DODATEK č. 1 ke Smlouvě o dílo

„II/268 Dolní Rokytá – Ševčín, opěrná zed“

Krycí list ZBV

SO 101 Rekonstrukce vozovky

VZOROVÝ PŘÍČNÝ ŘEZ OPĚRNOU ZDI km 0,220 00

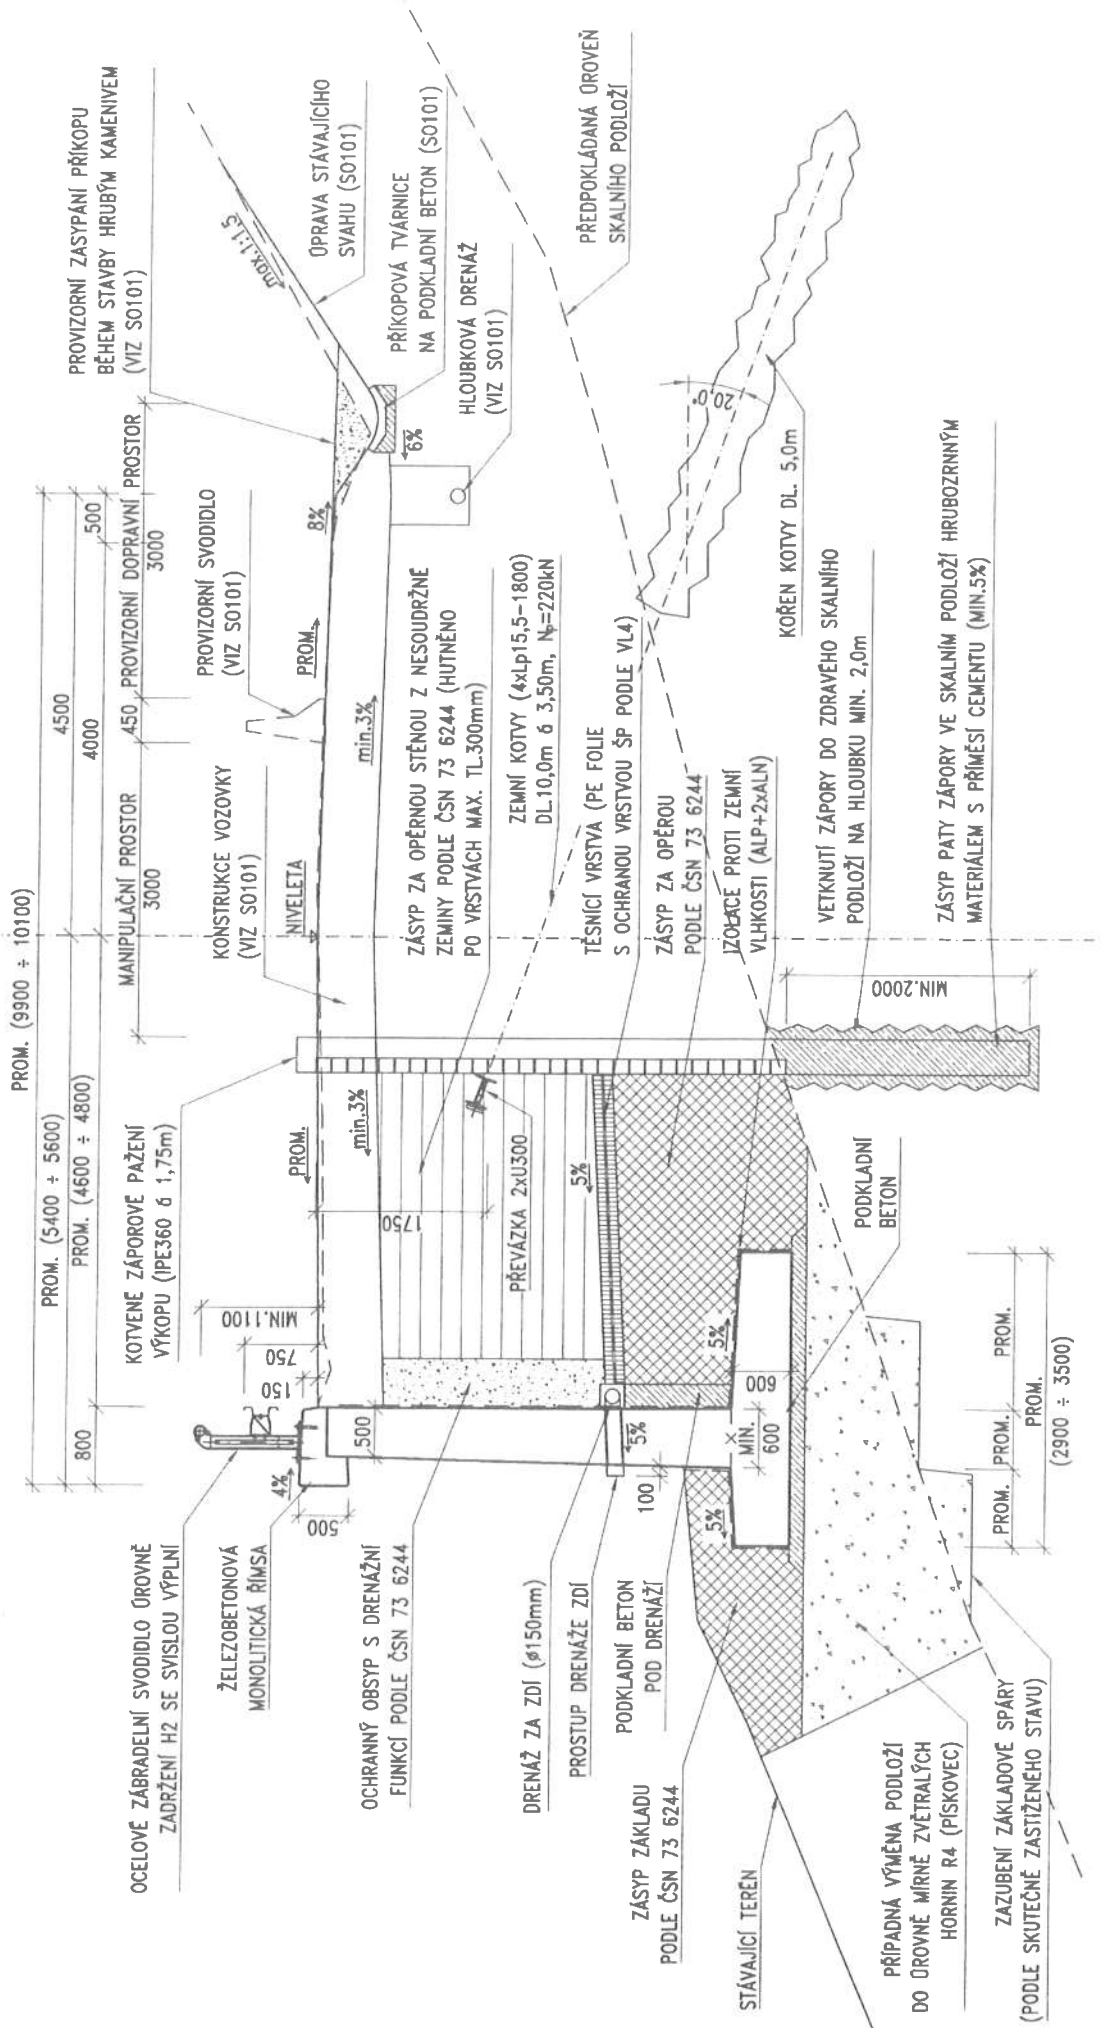
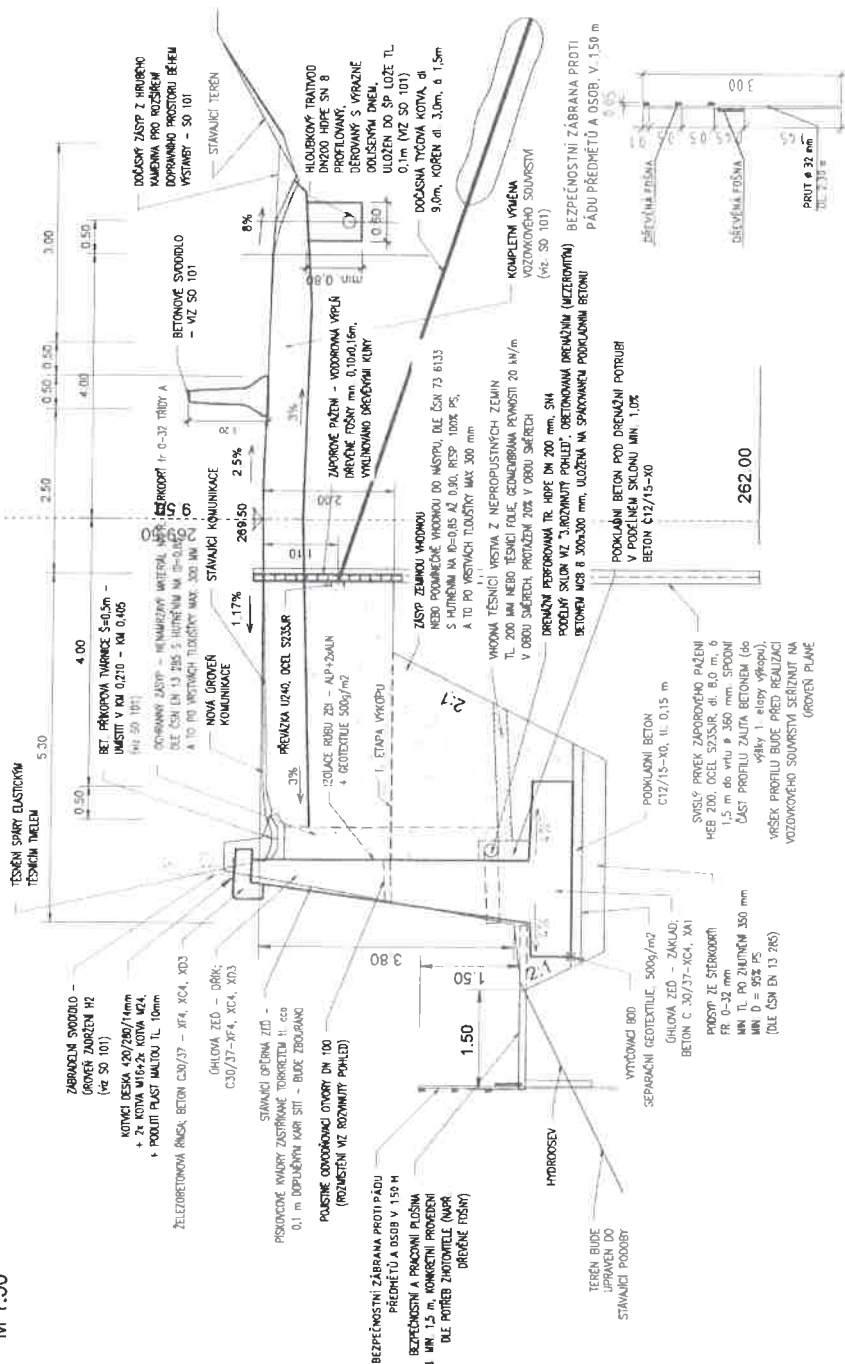
Způsob zajištění výkopu dle RDS bude obdobný jako v PDPS (kotvená záporová stěna s pažením), zvýší se však plocha a potažmo i tloušťka prvků (fošen) provizorního zajištění, které bude nutno dotáhnout až na dno výkopu. Pokud bude v základové spáře zjištěn výskyt méně únosných zemin, pak tato skutečnost ovlivní šířku základu zdi - dojde nutně k jejímu rozšíření.

pažení) je navrženo konkrétní technické řešení pažení - zápory profilu IPE360 v osových vzdálenostech 1,75 m kotvené v jedné úrovni (1,75 m pod úrovní povrchu vozovky) lanovými kotvami 4xLp15,5-1800 ve vzájemných vzdálenostech 3,5 m.

- POZNÁMKY**
- MATERIÁL ZÁPORA S235J0
 - OROVĚN PRVNÍHO VÝKOPU MAX.2,25m POD OROVĚN VOZOVKY
 - VÝDŘEVA PAŽENÍ - FOŠNY TL. 100mm, MATERIÁL C22 PODLE ČSN EN 338
 - PŘÍTÍŽENÍ V MANIPULAČNÍM PROSTORU MAX.30kPa
 - PŘÍTÍŽENÍ V DOČASNÉM DOPRAVNÍM PROSTORU MAX.15kPa
 - PRVNÍ OROVĚN VÝKOPU MAX. 0,5m POD OROVĚN KOTVENÍ

Provádění kopaných sond - 23.3.2017

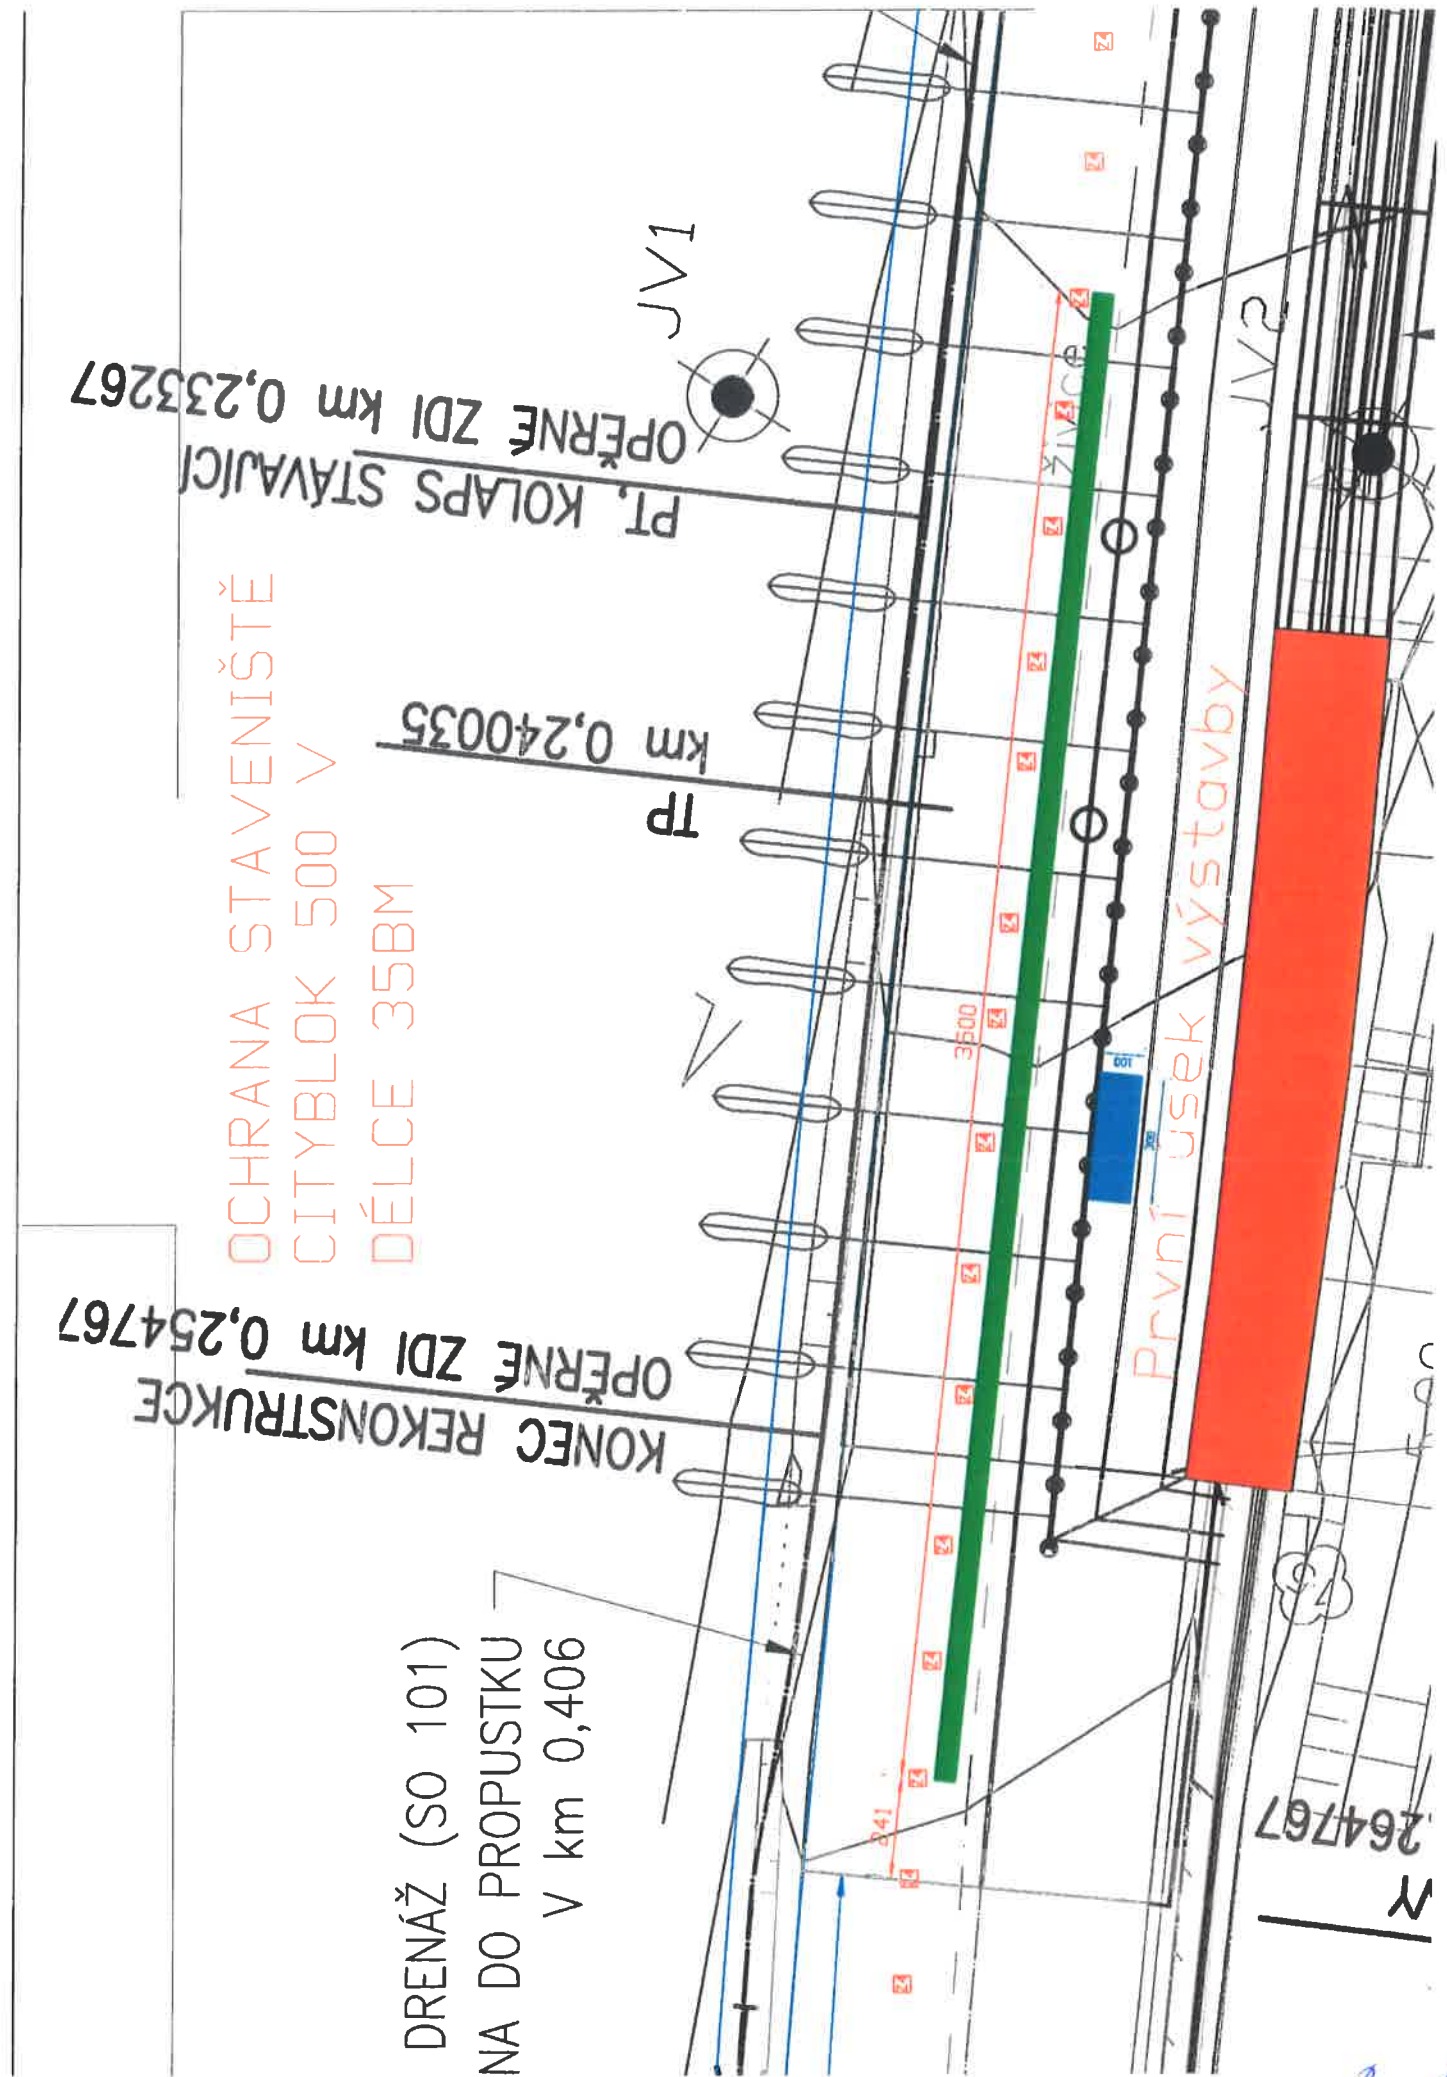
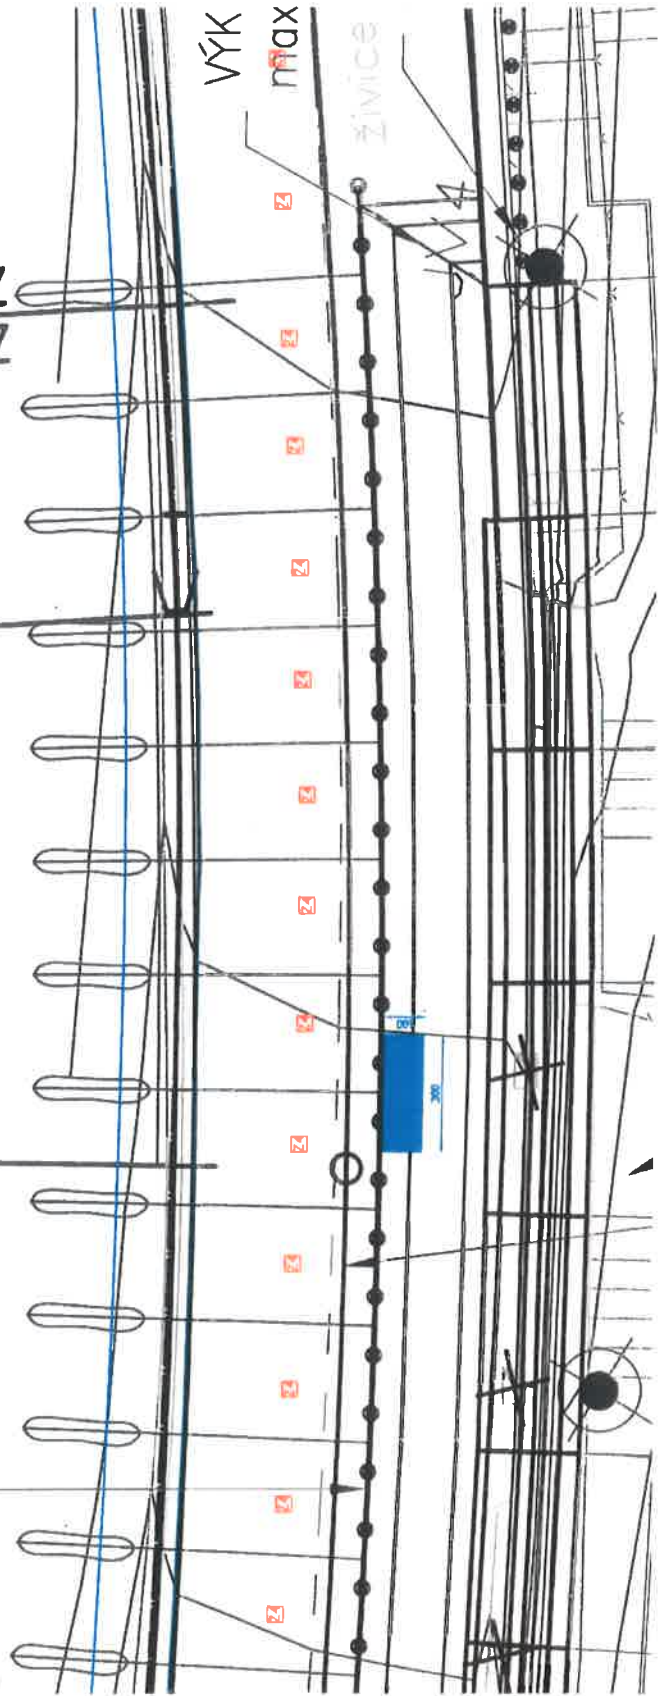
Dne 23.3.2017 byly zhotovitelem stavby (STRABAG, a.s.) v jízdním pruhu přiléhajícím k sanované zdi provedeny dvě kopané sondy na hloubku cca 3,0 m. Výše položená sonda zastihla na celou svou výšku jemný písčitého materiálu charakteru S3 s minimální příměsí skalních úlomků. Stejně tak níže položená sonda byla vyplněna obdobným materiálem, tentokrát s vyšším podílem jílovitých částic, charakteru S4.
